2020 年東京オリンピック・パラリンピック競技大会 実施段階環境影響評価書案に係る意見見解書

(オリンピックスタジアム)

平成 27 年 6 月

東 京 都

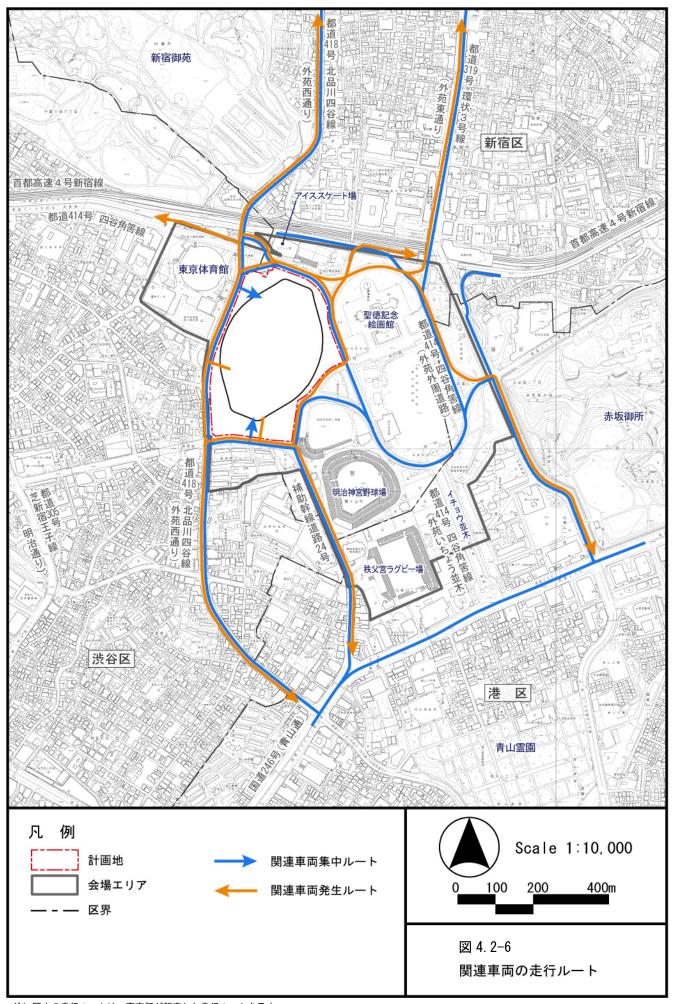
「上水は、公共水道から供給を受け、排水は、公共 下水道に放流する計画である。雑用水は、雨水や雑 排水などを再利用水設備にて処理した水を原水と し、芝散水やトイレ洗浄水に使用する。

電力は、スポットネットワーク方式 (3 回線で受電し、1 回線が停止しても支障なく受電できる方式) を採用する。また、常用発電設備 (1, 500kVA以上×2 台) を設置し、イベント開催時の電力量ピークカットを図る計画とする。」評価書案は、設備計画でこのように述べています。

雨水処理の計画は、雨水流出抑制計画が示す6m³/100m²=約6780m³を浸透量1050m³、一時貯留約5730m³で対応、大屋根の集水面積32000m²に降る雨水は、2000m³の貯水槽で対応、その容量を超えるものは、余剰排水として公共下水道に排水、貯水水を砂ろ過して雑用水としてトイレ洗浄水や芝散水用に使用とのべられ概ね妥当な計画だと思われますが、記述を分かり易くのべていただきたい。なお、国立競技場のすぐ脇を千駄ヶ谷幹線(270×243センチ)があるのでこの地域での溢水の心配はないものと思います。

また、常用発電設備については、ガスタービン発電機とコジェネレーションシステムを導入し、エネルギーの効率的活用を行うように検討してもらいたい。

さらに、太陽光パネルと蓄電設備を導入し電力使用を可能な限り再生可能エネルギーに切り替える努力を行うとともに、LEDの使用で省エネにも努めていただきたい。

(1)東京都環境基本計画の趣旨を踏まえ、負荷低減・高効率機器の採用・自然エネルギーの活用といった各種の環境・省エネ手法等を導入し、人と環境にやさしいスタジアムの実現に向けた計画となっています。

評価書案の記述で分かりづらい箇所については、評価書において修正します。

緑化計画は、図 4.2-9 に示すとおりである。

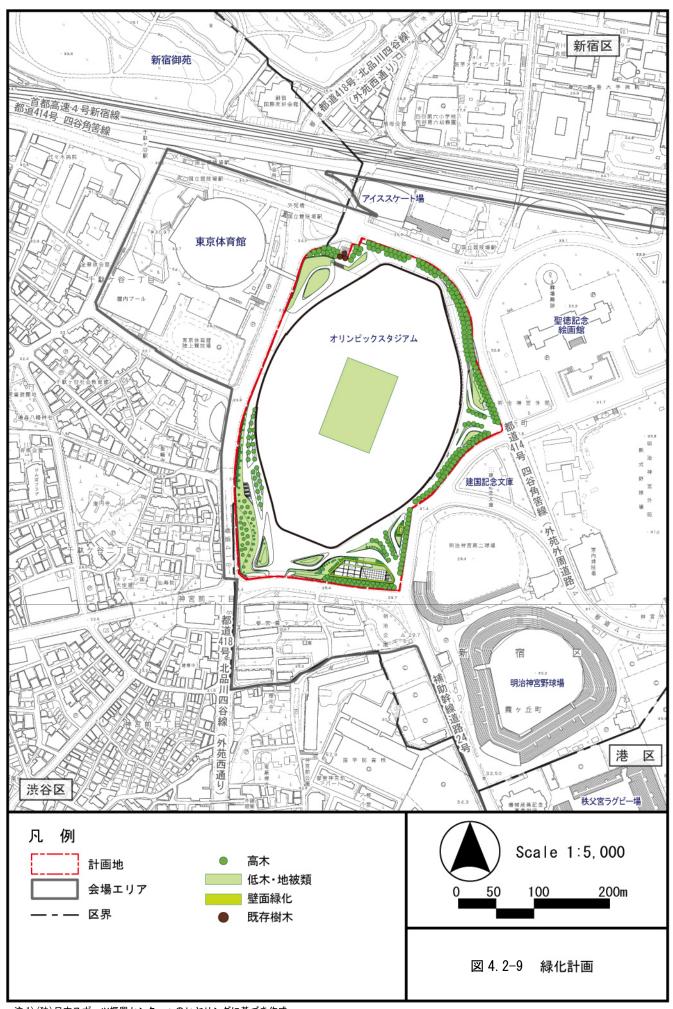
- (1) 緑 (表 5-1(3)項目 6) に関しての評価の指標は満足と判定されているが、評価の指標は単純な緑化面積によるものであり、緑の体積や環境局長の意見 (表 10.2-1(4)) 「樹木等が有する歴史的な経緯や地域社会とのつながりなどについても、慎重かつ丁寧な調査を行うこと」は指標とされていない。局長意見に該当する萬朶の櫻などの伐採、移転を決定した経緯の情報公開を推奨したい。
- ・緑に関する本評価案は、計画地における既存の緑の面積は合計約 24,800m²であり、新国立競技場には約 25,000m²緑地が整備され、関連法令の緑化基準を上回るので評価指標は満足するとしている。しかし、環境局長の意見「歴史的な経緯や地域社会とつながりのある樹木」に相当する「表9.6-4計画地及びその周辺で注目される樹木等の概要」で示される樹木の取り扱いに関する選択肢の評価は示されていない。加えて本評価書案の公開以前の平成 27 年 1 月 13 日時点で、既に伐採が進行しており、緑に関する本評価案は、内定事項の伝達行為として認識する。

また緑の面積が同等であっても、天然土壌が人口地盤に置き換わるので、森林の吸水、保冷効果としては低下するとの考えもあり。夏季の夜間、新競技場の北側でのヒートアイランド現象に関するフォローアップ評価の検討を推奨したい。加えて、2020年東京オリンピック・パラリンピック環境アセスメント指針の(7)緑 2. 現況調査(1)調査事項ア緑の状況(イ)緑の量の状況で記載されている「緑の体積」に関する評価と判定も明らかにされることを推奨したい。

(2) 「緑」に関しての評価の指標は満足していると判定されているが、評価の指標は単純な緑化面積によるものであり、緑に関する本評価案は、計画地における既存の緑の面積は合計約 24,800m²であり、新国立競技場には約 25,000m²緑地が整備され、法令による緑化基準を上回るので評価指標は満足すると、単に平米だけで評価していますが、この評価には、上記環境局長の意見である歴史的な経緯や地域社会とつながりのある樹木、計画地及びその周辺で注目される樹木等の概要の取り扱いに関する選択肢の議論が全くおこなわれていない。

(1)、(2) 本評価書案では、オリンピックスタジアムの新築工事以降を対象としたものであり、それ以前の解体工事は対象外としています。そのため、解体工事に伴う伐採についても対象外としています。 萬朶の櫻等については、専門家による樹木調査を行い、移植に適合しないと判断し、伐採する計画となっています。なお、解体工事についてもフォローアップ調査によりミティゲーションの実施状況を確認し、その結果を東京都オリンピック・パラリンピック準備局のホームページで公表していく方針です。本評価書案は、「2020 年東京オリンピック・パラリンピック環境アセスメント指針」(平成 26 年 2月東京都環境局)に基づき実施しておりますが、緑については、同指針に定める緑の量(緑化面積)の変化の程度を予測事項とし、評価を行っています。

また、施工期間中の敷地内は殆どが作業ヤードとなるため既存樹の現位置での残置は不可能な状況ですが、専門家による樹木調査の結果に従って、移植に適合する樹木は極力場外で仮養生を行い、オリンピックスタジアムの緑化樹として活用するほか、新たな地上部緑化を行う計画となっています。植栽に用いる樹種は、明治神宮内苑・外苑に多く見られる日本の在来種を中心とし、計画地周辺の生育・生息環境と調和する植栽計画となっています。これらの状況については、フォローアップ調査において確認し、その結果を東京都オリンピック・パラリンピック準備局のホームページで公表していく方針です。

工事用車両の主な走行ルートは、図4.2-10に示すとおりである。

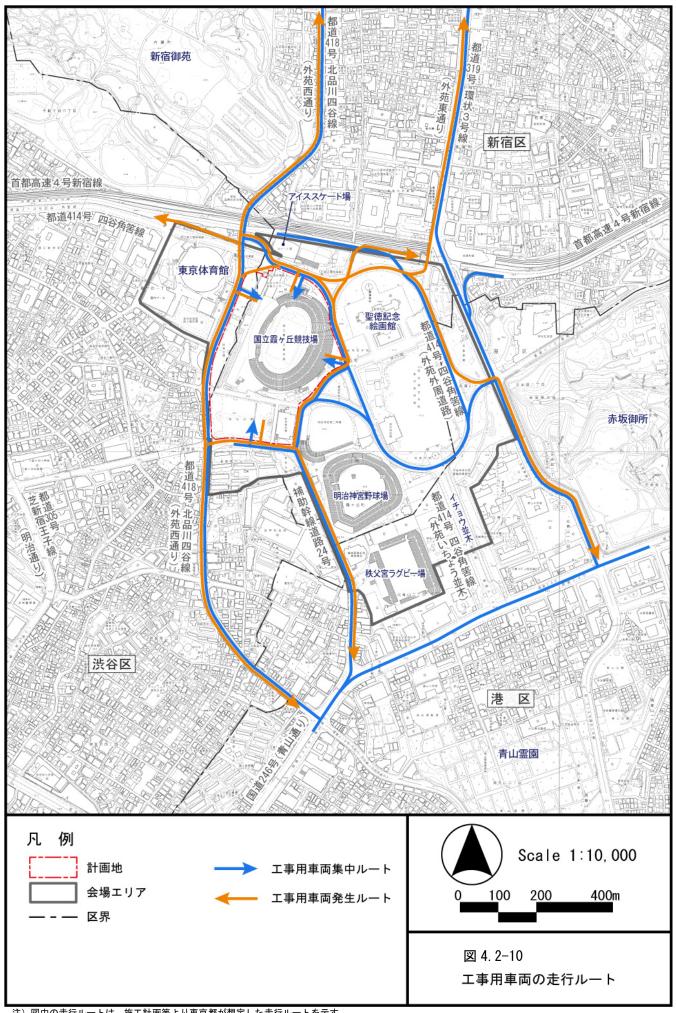
施行計画が 42 ヶ月に渉って図示されていますが、それぞれの工事の工程に併せて使用される建設機械と運搬用トラックの台数を一目で分かるように記載してもらいたい。

また、参考までにすでに始まっている旧競技場解体 工事によるコンクリート塊、鉄筋等の搬出に使用さ れているダンプカーの台数を提示してもらいたい。

(1) 現時点では詳細な施工計画が未定のため、本評価書案では想定した建設期間中のピーク時期における工事用車両台数、建設機械台数を設定しています。

また、解体工事については、「2020 年東京オリンピック・パラリンピック環境アセスメント指針」(平成 26 年 2 月 東京都環境局)において「既にオリンピック以外の目的で建設が計画され、招致決定後に早急に着工(建設又は解体)する会場等について、それらの工事に伴う環境影響要因の抽出を省略することができる」とあるため、本評価書案の対象としておりません。
